改善箇所説明図

改善措置の内容

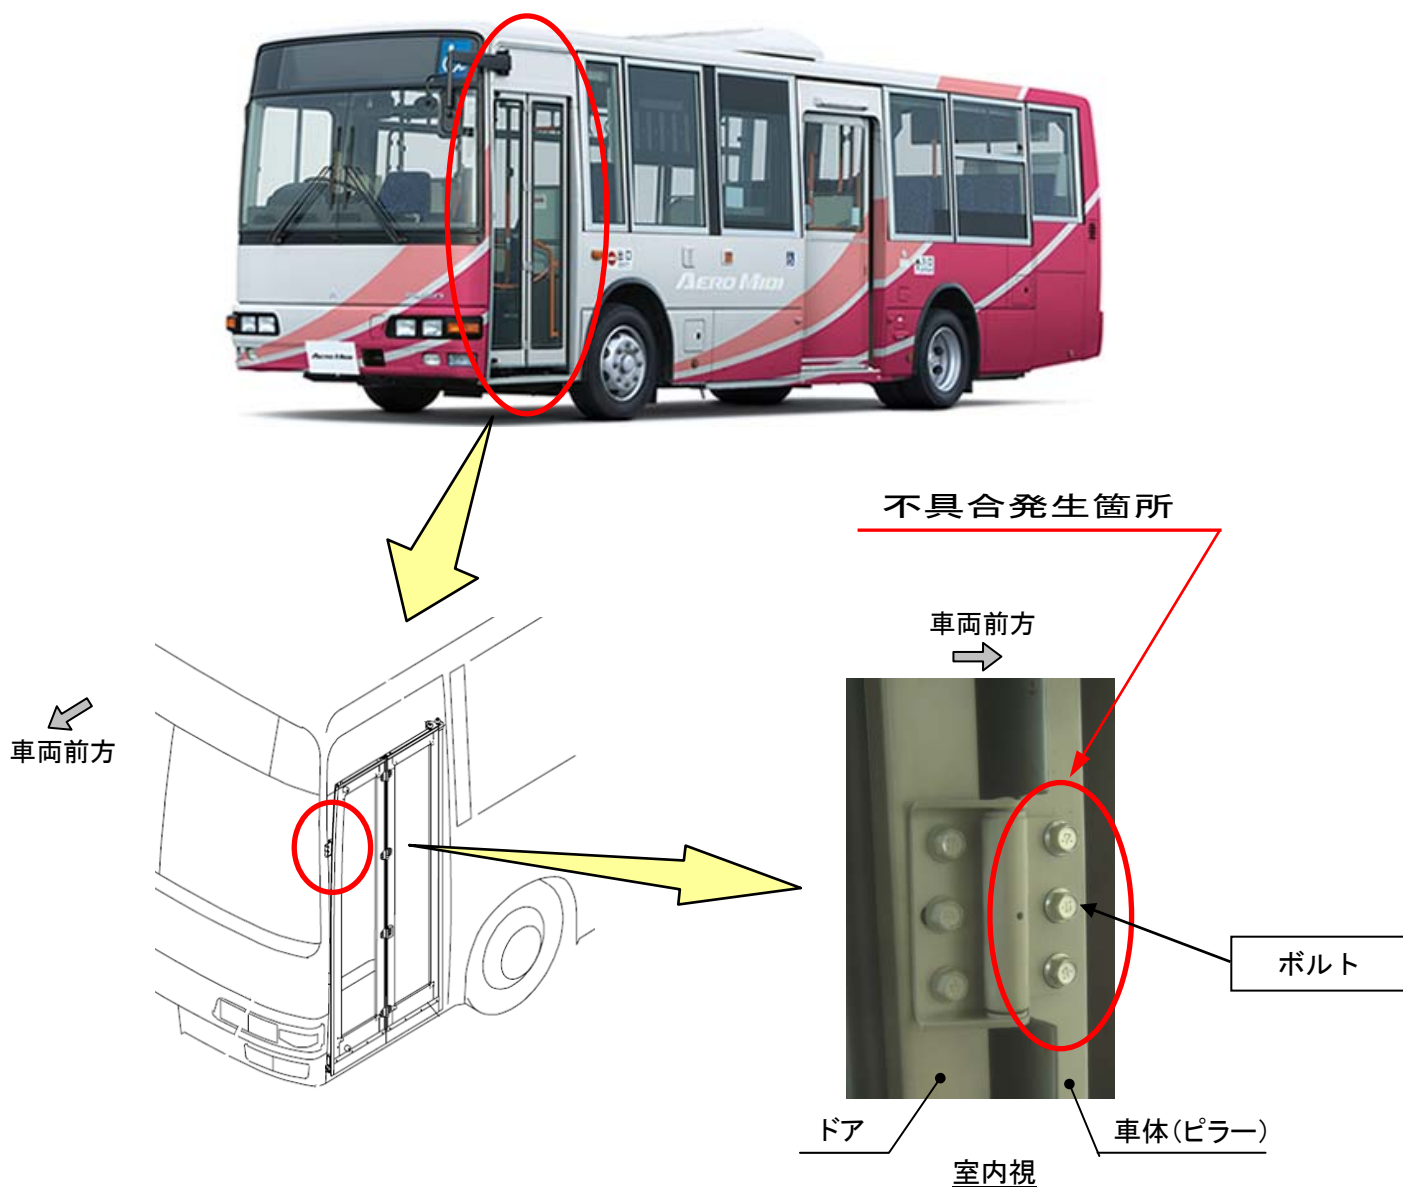
中型バスにおいて、前扉を車体に取り付けるボルトの締付けトルクが不足しているため、ボルトが緩み、脱落してドアを開閉できなくなるおそれがある。

全車両、取付けボルトを対策品に交換し、規定トルクで締付ける。

注： は交換部品を示す。
